DODATEK Č. 2.

ke smlouvě o dílo č. 232/2016/ORM/DIL ze dne 13.09.2016 na realizaci díla

REKONSTRUKCE STÁVAJÍCÍHO SPORTOVNÍHO AREÁLU V ROŽNOVĚ POD RADHOŠTĚM – LETENSKÁ UL.

ZMĚNOVÝ LIST

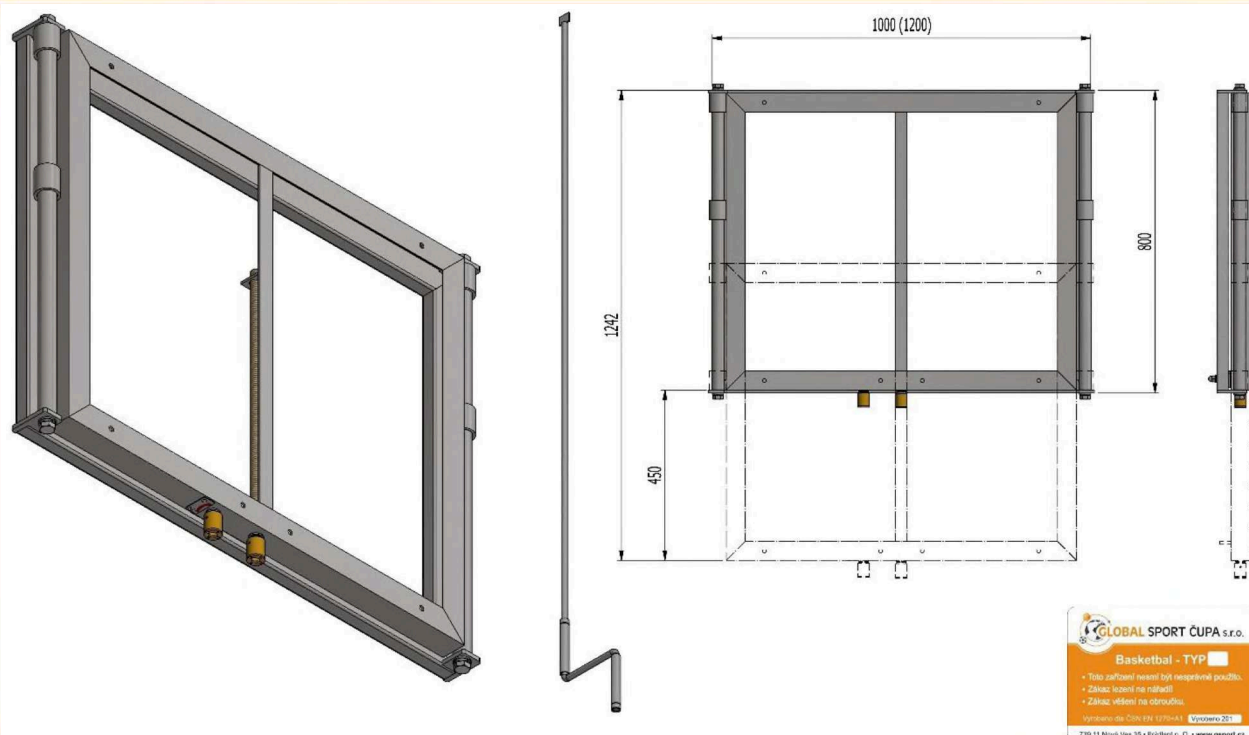
Změna konstrukce basketbalového koše

Na základě požadavku zástupce místního basketbalového klubu bude konstrukce basketbalových košů výškově nastavitelná namísto konstrukce s pevnou výškou; důvodem je využití hřiště pro širší věkovou škálu osob – dospělých i dětí.

Dobrý den, na základě domluvy zasílám posuvný rám pro koše. Tato konstrukce je kompatibilní s dodávaným systémem. Cena posuvného rámu je 7 500,- Kč bez DPH za kus.

Název	Zařízení pro plynulé nastavení výšky basketbalové desky	Obj. číslo	P454
Rozměry prvku	800 x 1000 mm Pro desku 900 x 1200 mm		800 x 1200 mm Pro desku 1050 x 1800 mm
Tech. specifikace	ČSN EN 1270, ČSN EN 15312		
Popis	Zařízení pro plynulé nastavení výšky basketbalové desky s skládá z pevného rámu pevně upevněného k základní nosné konstrukci basketbalu a posuvného rámu. Basketbalová deska a obroučka se připevni k posuvnému rámu. Zařízením lze měnit výšku basketbalové obroučky z 3050 mm na 2600 mm. Nastavení výšky se provádí otáčením kliky, která se zasune do zámku umístěném na spodní části posuvného rámu. Zařízení je možné osadit basketbalovou deskou z překližky, polykarbonátu či skla.		
Materiál	Ocelové profily povrchově upravené práškovou vypalovanou barvou.		
Instalace	Zařízení je určeno do interiéru. Montáž provádí proškolení pracovníci výrobce.		
Údržba	Minimálně jednou měsíčně zkontrolujte utažení šroubů a proveďte kontrolu funkčnosti kotvení.
